工程变更审批表

工程名称: 义乌商城大道(雪峰东路-浙医四院)隧道工程 PPP 项目 编号: 3000-B6-IV-B-001

变更项目 名称	关于浙医路至六都溪北侧雨污水管 开挖支护型式的变更	桩号或 位置	NK5+268~NK5+473
------------	------------------------------	-----------	-----------------

通知单名称：关于浙医路-六都溪 DN600 污水管、DN2200 雨水管基坑开挖对既有
电缆沟保护方案设计的变更

浙医路一六都溪DN600污水管、DN2200雨水管基坑开挖对既有电缆沟保护方案平面图
1:100

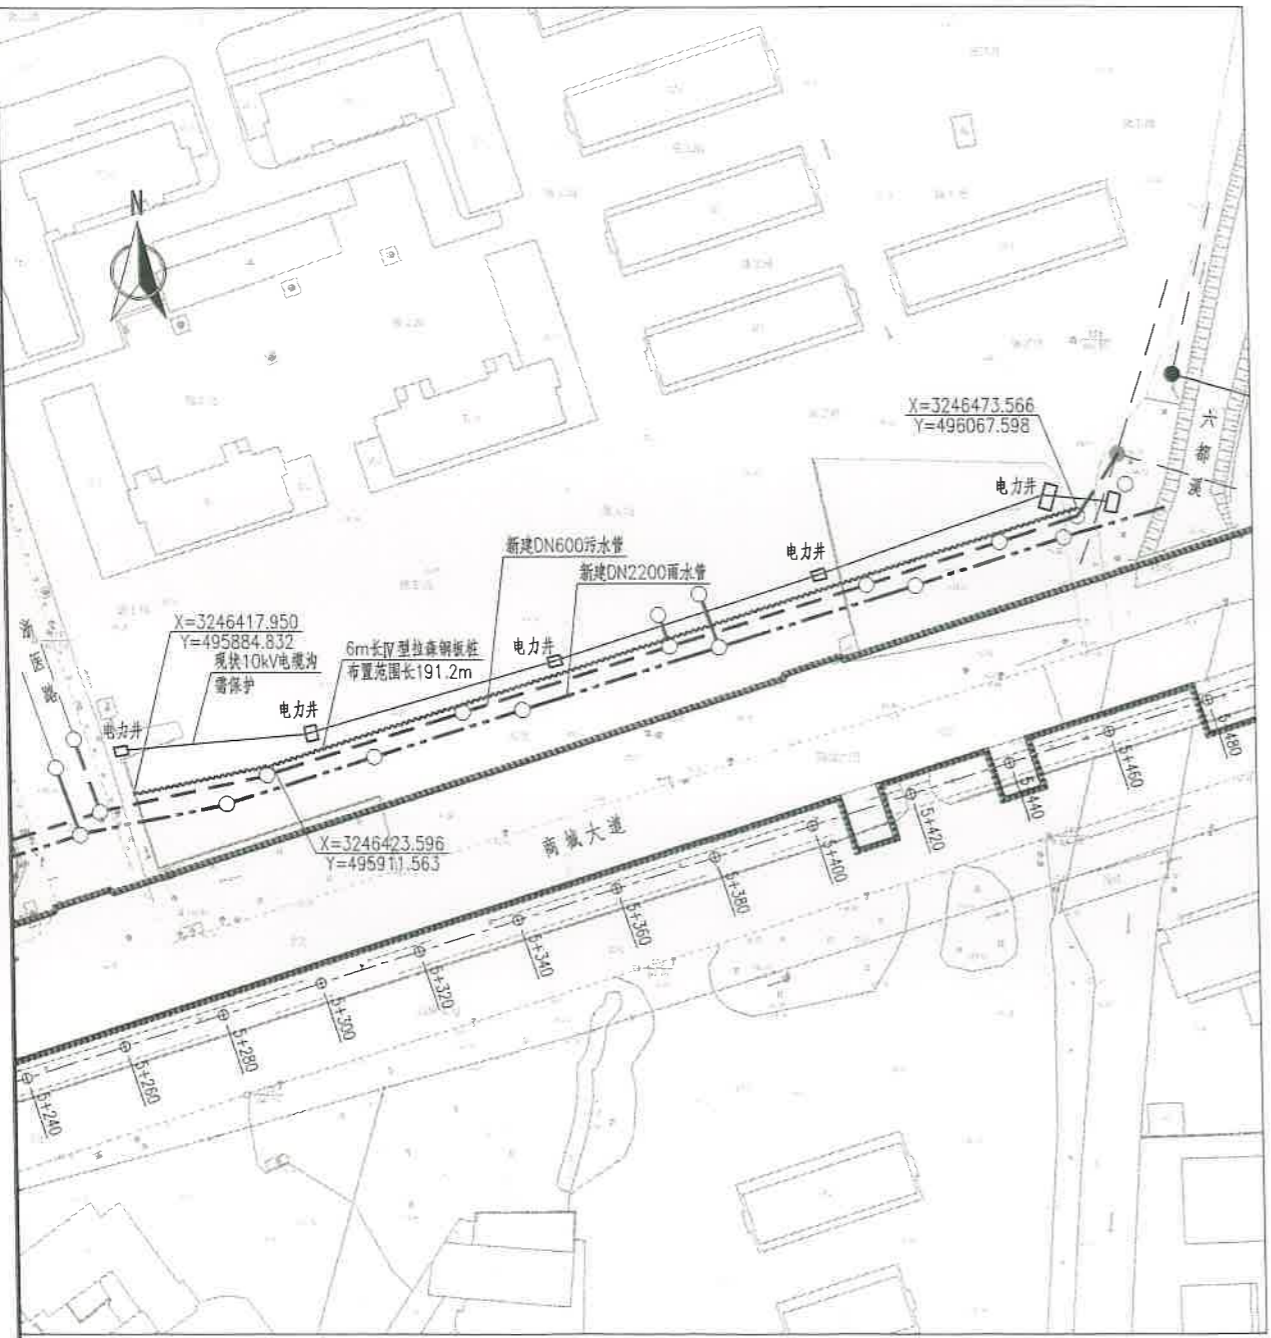
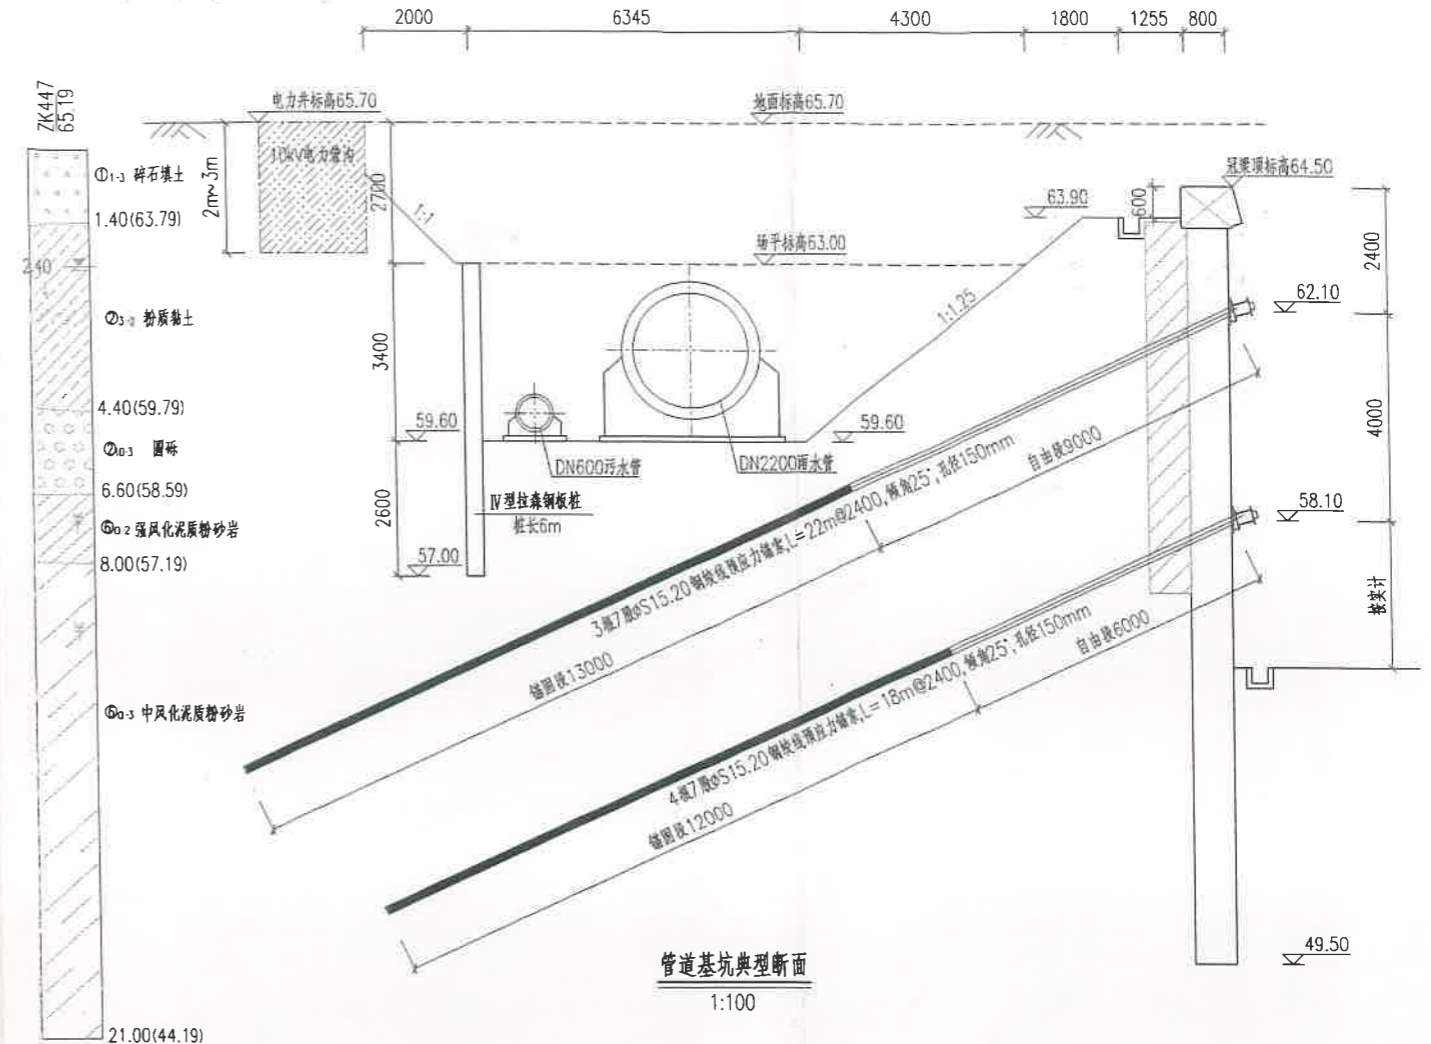
浙医路到六都溪段北侧医院专线电力管沟提前施工, 与原设计污水管管位太近, 且雨污水管较深, 另外根据地质情况, 该部位地面一下 3.5m~6.5m 范围内有流砂层, 原放坡开挖方案无法确保电力管沟安全。

根据SCDD-BG-IV-B-001号工程变更联系单、工程方案审查会议纪要、工程洽商记录，浙医路到六都溪段北侧DN600污水管、DN2200雨水管基坑施工过程中，先行施工的电缆沟未按图纸线路敷设而占据管位，雨、污水管仅能布置于电缆沟与商城大道隧道基坑之间。管道基坑南侧紧邻商城大道隧道基坑，开挖场地受限，且易对电缆沟造成破坏。2米埋深左右有砂层，且地下水丰富，为确保现状电缆沟安全且不影响主基坑施工，对该段雨、雨水管基坑开挖及支护作出调整。

北侧靠近电缆沟边坡采用插打 6m 长的拉森钢板桩施工, 南侧采用 1:1 放坡开挖施工。

具体见修改图纸HT517-12(1)-SJK-17Z。
